Referente: Ofício CP.HUN.353.2020 e CP. HUN 398.2020 - 05ª Rerratificação

**RELATÓRIO DE FISCALIZAÇÃO TÉCNICA Nº 102 / 2021 - PREFEITURA
(11.02.23.05)**

Fwd: 5ª RERRATIFICAÇÃO - CONSÓRCIO JOTA ELE - HOSPITAL UNIVERSITÁRIO

DESPACHO Nº 9926 / 2021 - DRINF (11.02.11.04)

Figura 1 – Ducha metálica de parede, articulável com desviador e ducha manual.

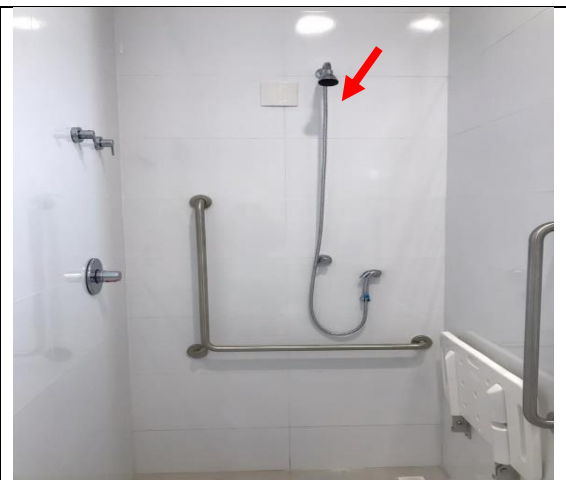
Destaca-se que o item de chuveiro com registro de pressão está duplicado na Planilha de Composição de Preço Unitário (CPU) – Civil, conforme verificado nas imagens abaixo:

Tendo em vista isso, a composição utilizada na Planilha Orçamentária correspondeu a CPU com “Chuveiro plástico branco simples”, o qual é incompatível com o tipo de instalação necessária para água quente. Daí a necessidade de alteração para a CPU com “Chuveiro do tipo ducha metálica de parede, articulável com desviador e ducha manual”, apresentados nas figuras abaixo:

Esse fato, culminou na supressão do item 10.8.20 e adição do item 10.8.20A da Planilha Orçamentária, que passou a englobar o quantitativo de chuveiros já previsto (81 unidades), bem como um acréscimo, conforme verificado na Memória de Cálculo, a qual demonstra todos os banheiros e vestiários do Hospital Universitário com seus respectivos quantitativos de chuveiro.
